(仮称) 男鹿市、潟上市及び秋田市沖  
洋上風力発電事業  
環境影響評価準備書

補足説明資料

男鹿・潟上・秋田 Offshore Green Energy 合同会社

## 風力部会 補足説明資料 目次

図 27(8) 境界条件の設定

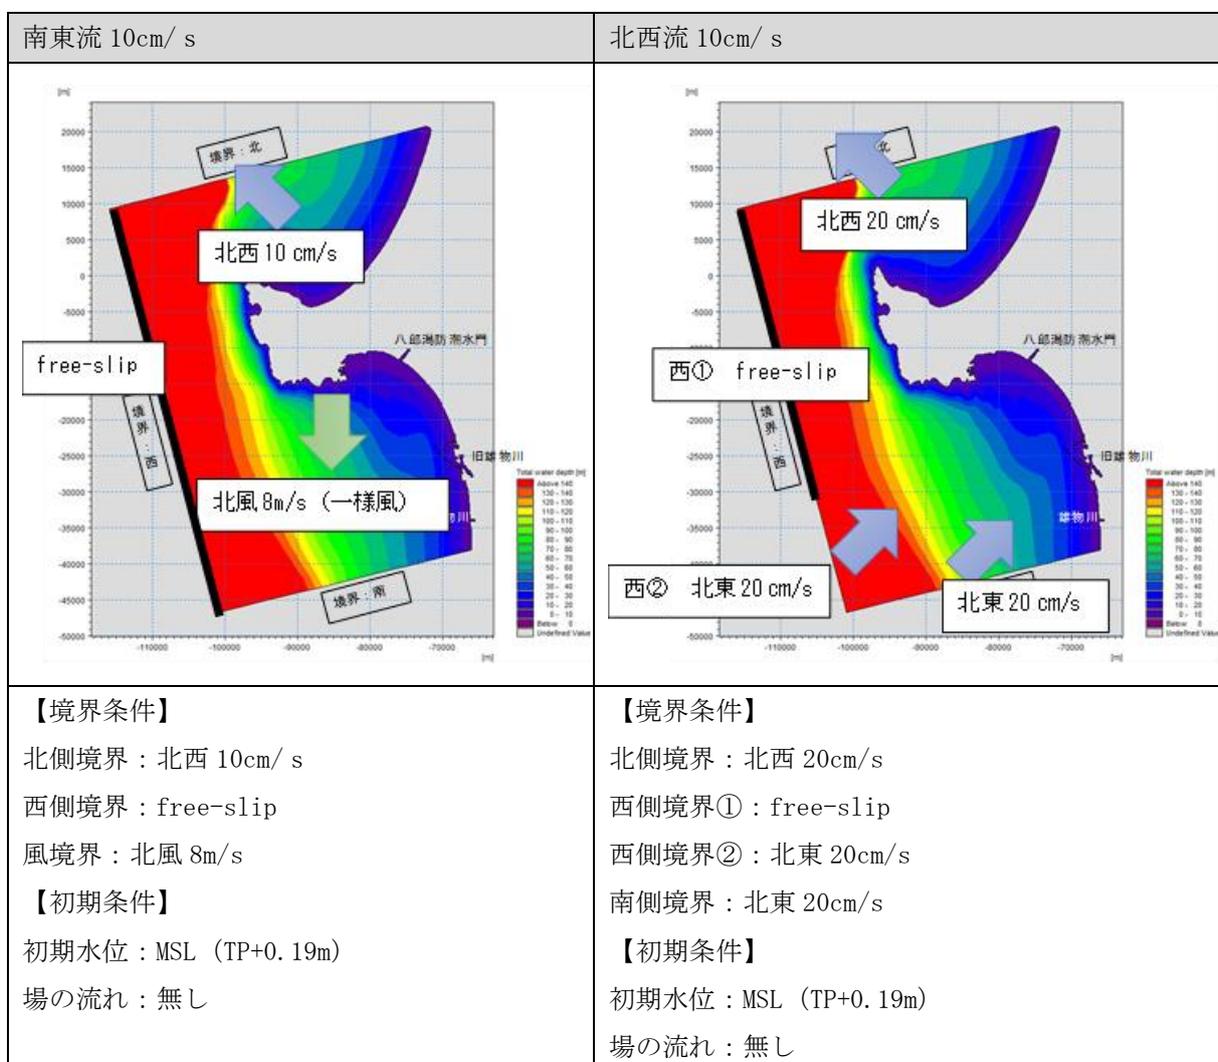
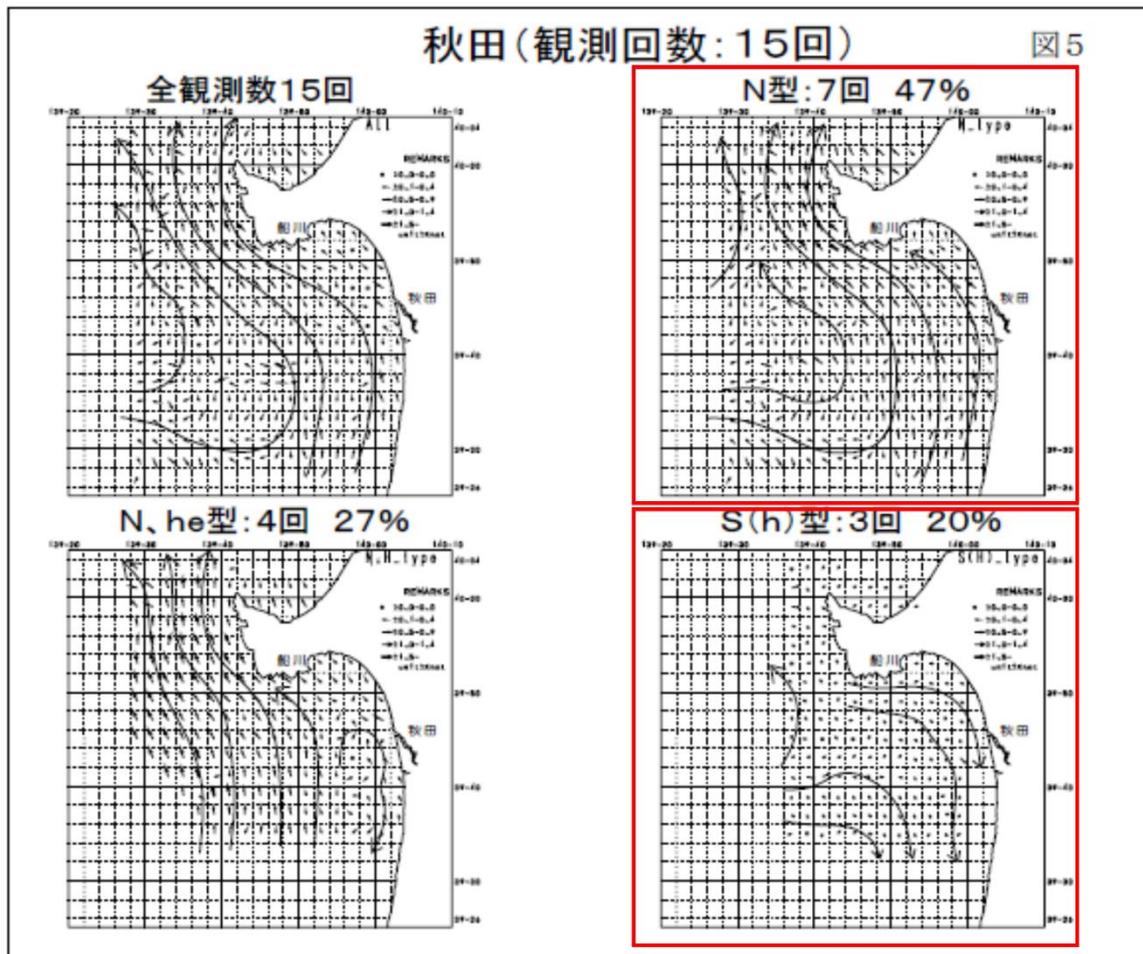
- ・ p. 655の濁り発生量の推移の図を拝見しますと、計算対象の評価期間よりも数週間前の濁り発生量の方が多いように見えます。なぜ発生量の最大の時期を対象としなかったのでしょうか？
- ・ 運動方程式等の基礎式を拝見しますと、塩分等による密度変化は考慮されていないようです。河川からの流入は計算において考慮されていますが（p. 660）、これは密度流としての評価ではないと思いますので、その点は明記してください。
- ・ 計算にあたって境界条件、初期条件が明示されていません。
- ・ p. 660において、「海域を代表する流況としては、北西流10cm/s、南東流10cm/sの2パターンの恒流を設定した」とあります。恒流（平均流）の流速・流向は場所によって異なるはずですので、この数値をどのように計算に用いたのかがよくわかりません。
- ・ 濁りの予測計算において、拡散係数は「拡散による希釈が効きにくい条件を想定し、現地調査により得られた拡散係数の下限値である $5.0 \times 10^3 \text{cm}^2/\text{s}$ を設定した。」（p. 666）とあります。これは一つの考え方だろうとは思いますが、せつかく流況調査をして拡散係数を求めており、p. 646～647の結果を拝見しますと、拡散係数の大小は恒流（平均流）の強さに依存している結果が得られていると思いますので、北西流10cm/s、南東流10cm/sの2パターンに対応した拡散係数の値を採用する方がこの海域の特性を踏まえた設定になるのではないのでしょうか。

・評価書では境界条件、初期条件として図 27(8) を明記いたします。

なお、初期条件は場の水位を MSL (TP+0.19m)、場の流れ 0m/s の条件で検討しております。境界条件は、南東流 10 cm/s の場合は、西側の境界を freeSlip 条件とし、北側境界全体に北西方向への 10 cm/s の流れを与えることで沖合の北西向き流れを再現しております。また、秋田湾内への南東方向への流れを与えるために、領域全体に北風 8m/s を与えています。

北西流 10 cm/s の場合は、北側境界全体に北西方向 20cm/s の流れを与えることで沖合の北西向き流れを作り出すとともに、南側の境界全体で北東 20 cm/s、西側境界の一部で北東 20cm/s を与えることで秋田湾方向に屈曲する流れを与えています (図 27(8)、(9) 参照)。

図 30 R3 地点における流況ベクトルの経時変化

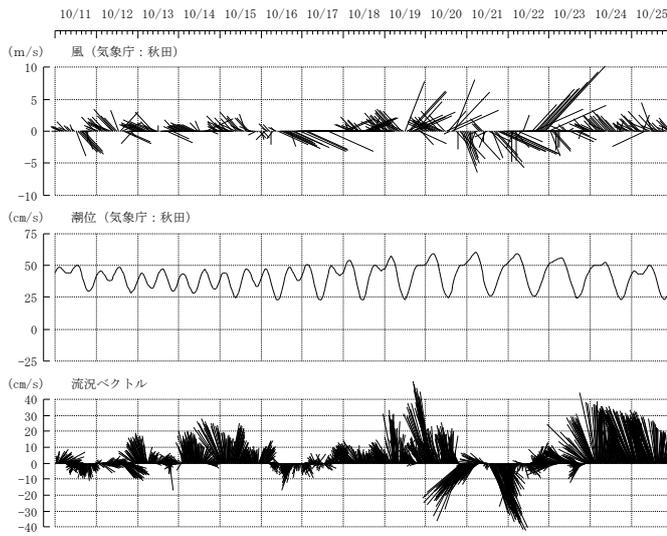
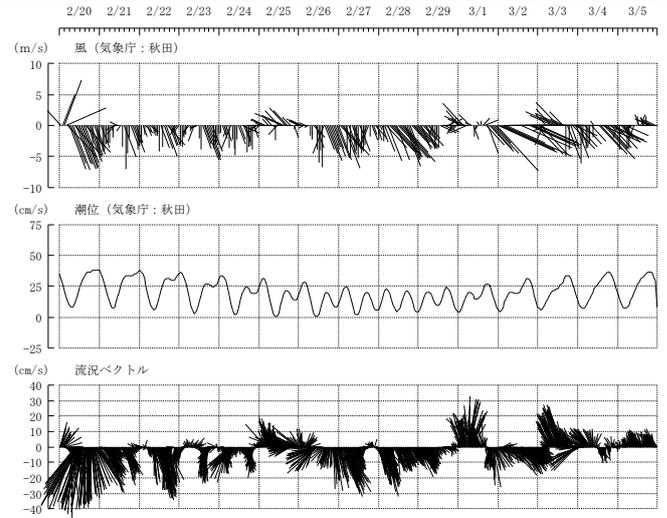
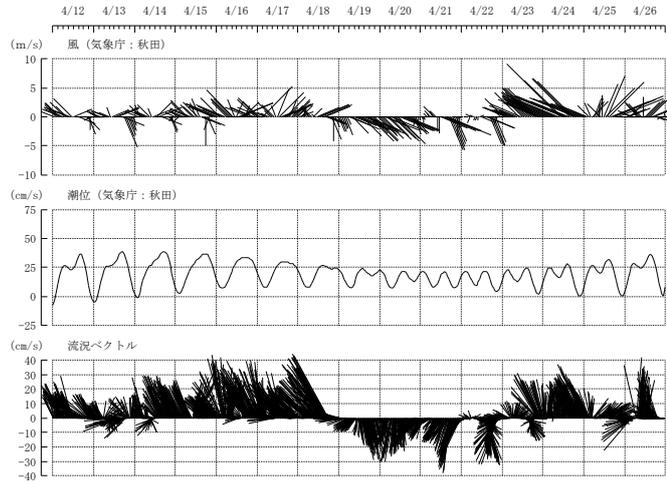
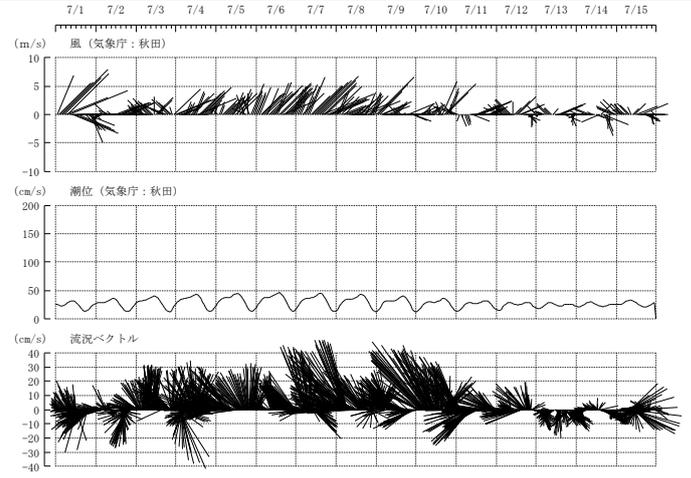
流況観測結果から「南東流10cm/sは冬季と春季に出現頻度が多くなることから、北からの季節風による吹送によって生じていると推察される。」と簡単に述べているだけで、南東流と北寄りの風との相関等の定量的な評価は示されていません。北風の効果を考慮することは本評価にとって非常に重要なポイントだと思います。

評価書において追記いたします。

なお、図 30 に示した R3 地点表層の秋田港の風向風速と流向流速を比較した時系列図より、冬季季節風が卓越する期間は南向きの流れが卓越することが確認できます。

このことから、南向きの流れは吹送流で生じているものと推測できます。

図 33(1) 境界条件の設定

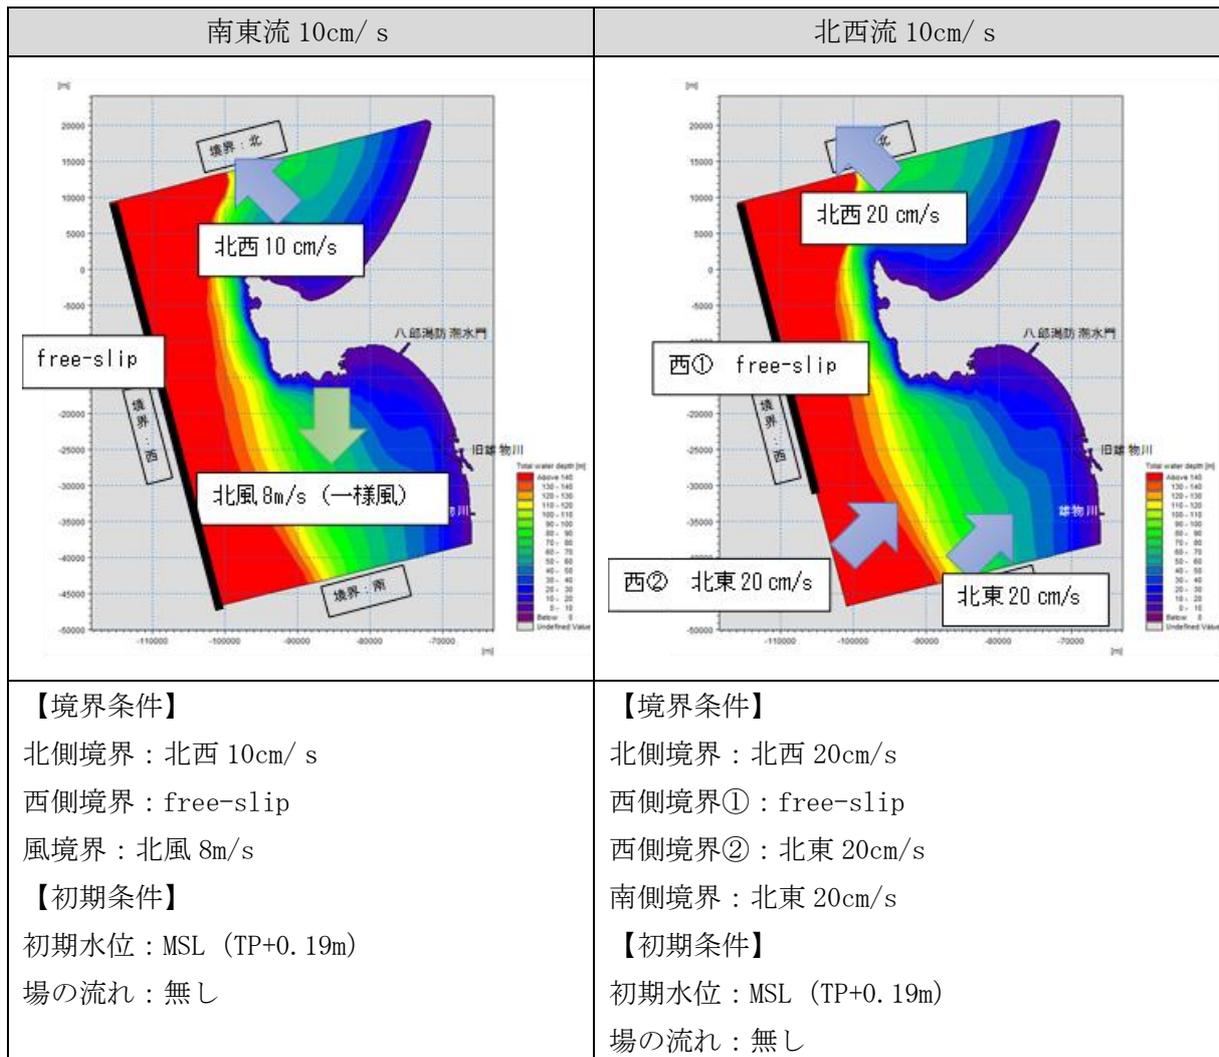
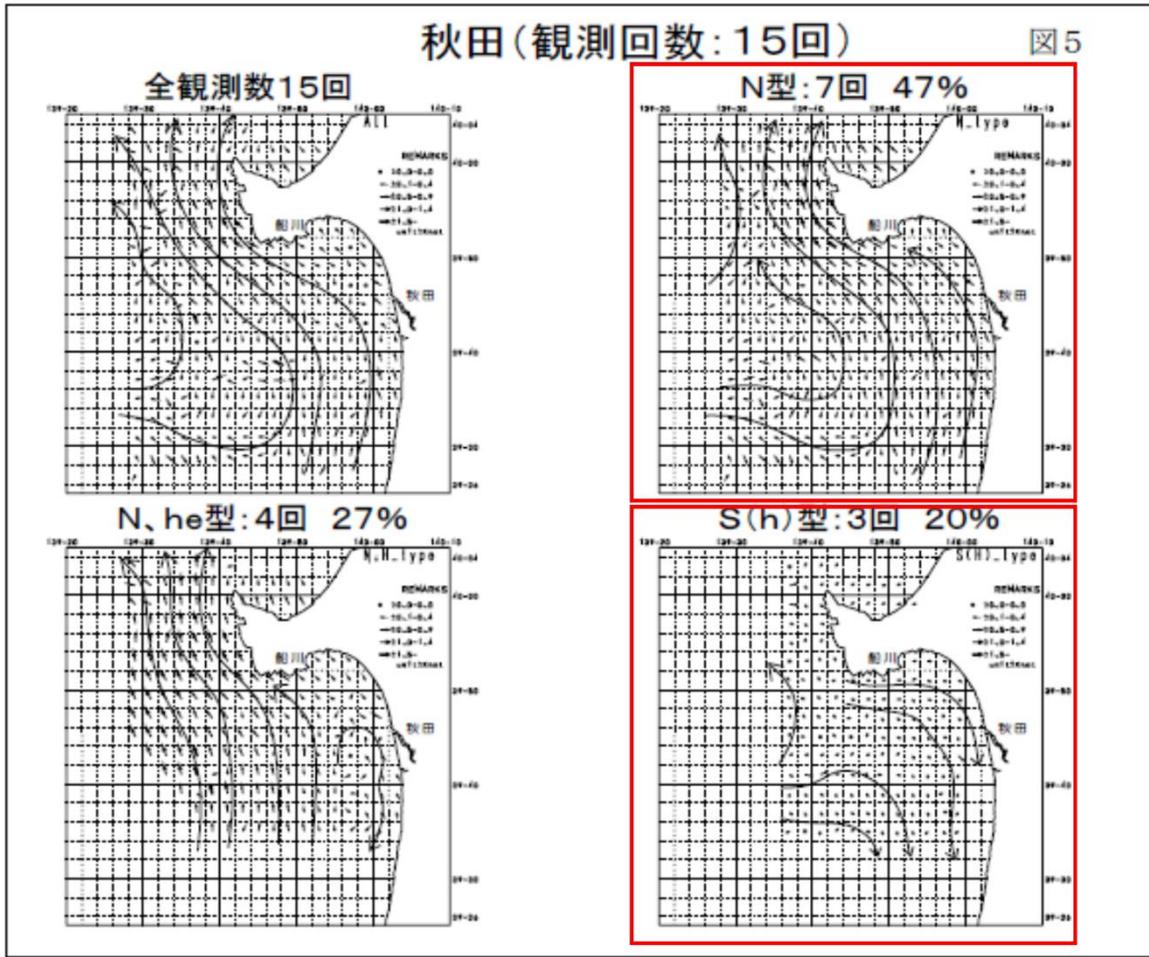
流況の再現計算に当たっての境界条件や流れの駆動力について、教えてください。

境界条件は図 33(1)に示すとおりです。

南東流 10 cm/s の場合は、図 33(2)に示す當重らの文献の S 型の流れになると推測し、西側の境界を free-slip 条件とし、北側境界全体に北西方向への 10 cm/s の流れを与えることで沖合の北西向き流れを再現しております。また、秋田湾内での南東方向への流れを与えるために、領域全体に北風 8m/s を与えています。

北西流 10 cm/s の場合は、図 33(2)に示す當重らの文献の N 型の流れになると推測し、北側境界全体に北西方向 20cm/s の流れを与えることで沖合の北西向きの強い流れを作り出すとともに、南側の境界全体で北東 20 cm/s、西側境界の一部でも北東 20cm/s を与えることで秋田湾方向に屈曲する流れを与えています。
